Nábřeží řeky Svatky - Realizace protipovodňových opatření
města Brna – etapy VII a VIII (ORG 5344)

ZMĚNOVÝ LIST

ZL 53

ZM 076 - Venkovní schodiště podél kolonády

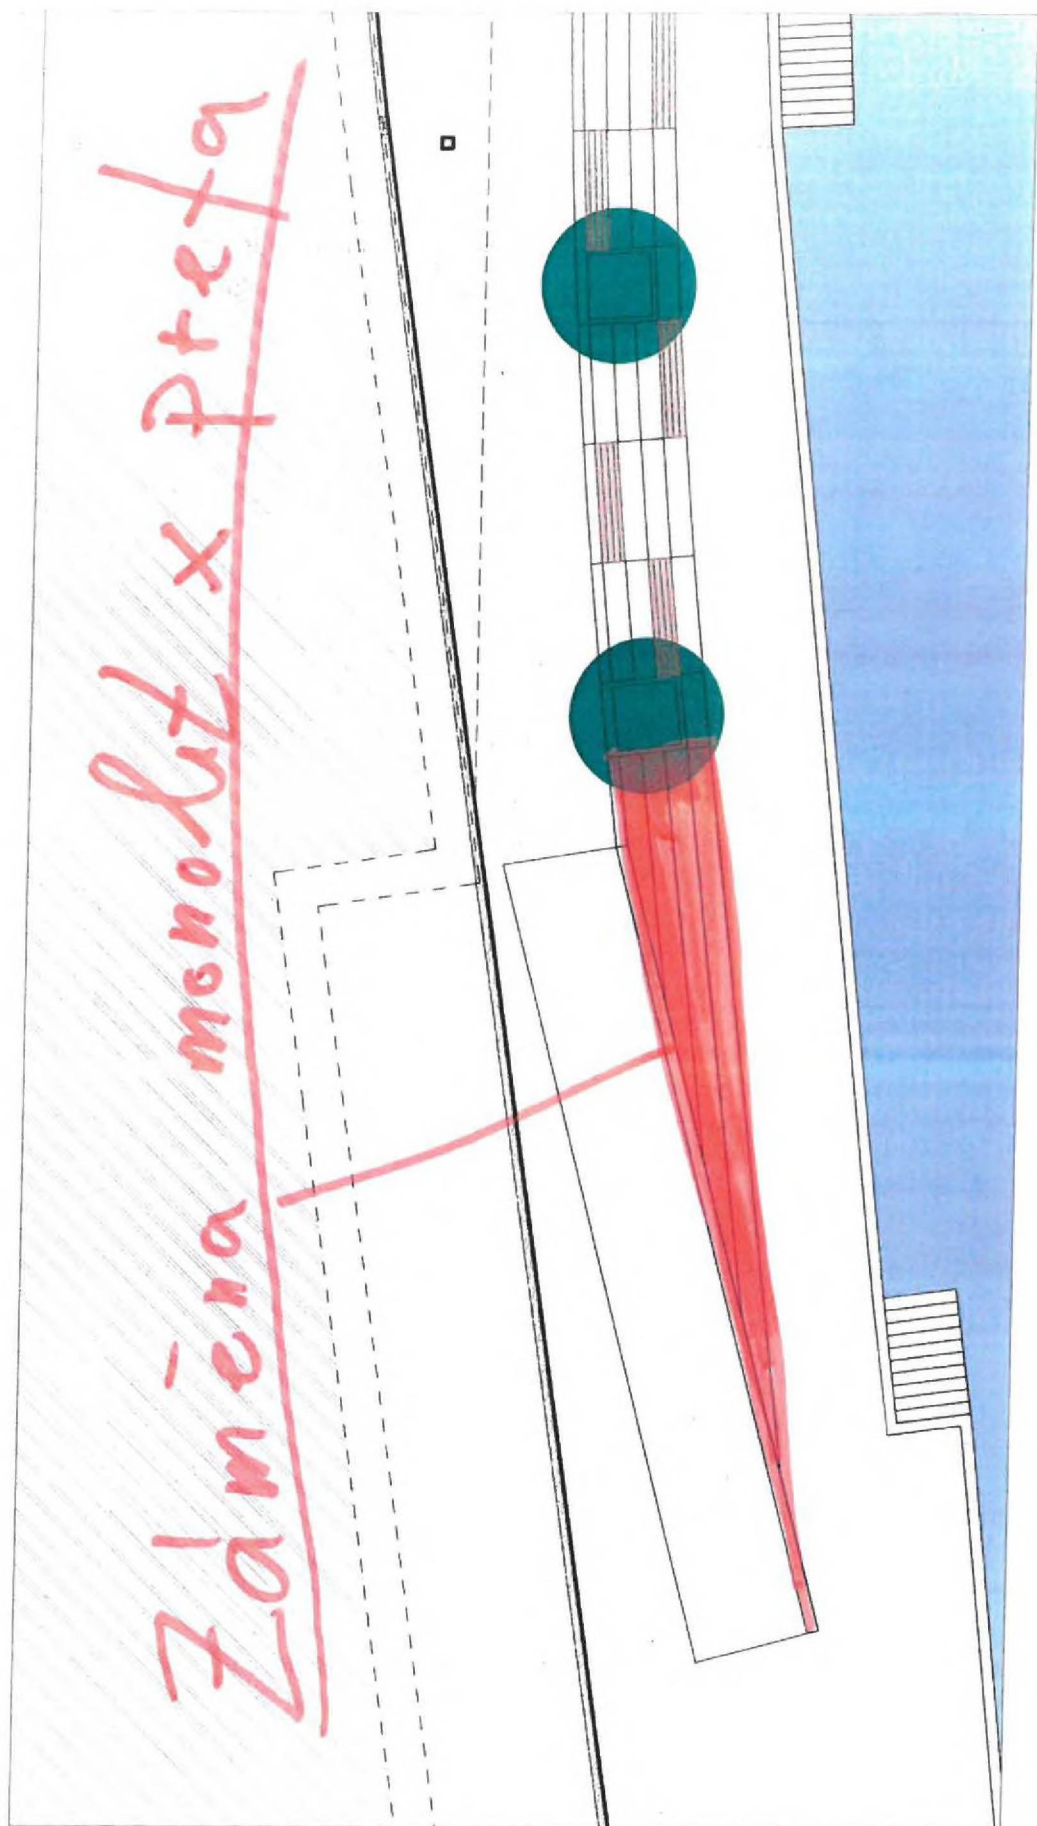
Pobytové schody pod kolonádou jsou navrženy prefabrikované mimo poslední úsek pod označením D o délce cca 20,345m, který byl v projektu uvažován jako monolitická ŽB konstrukce. Z důvodu sjednocení vzhledu bude provedena úprava z monolitické konstrukce za prefabrikovanou konstrukci o stejném tvaru. Základové konstrukce budou ponechány dle původního návrhu.

Výpis nově přidaných prefabrikovaných ŽB prvků:

Označení	počet KS	Průřez m ²	Délka	Objem m ³	m ³
S42	4	0,252	2,46	0,620	2,480
S43	1	0,381	2,46	0,937	0,937
S44	6	0,252	4,47	1,126	6,759
S45	4	0,2385	4,47	1,066	4,264
S46	1	0,144	4,5	0,648	0,648
Celkem					15,088
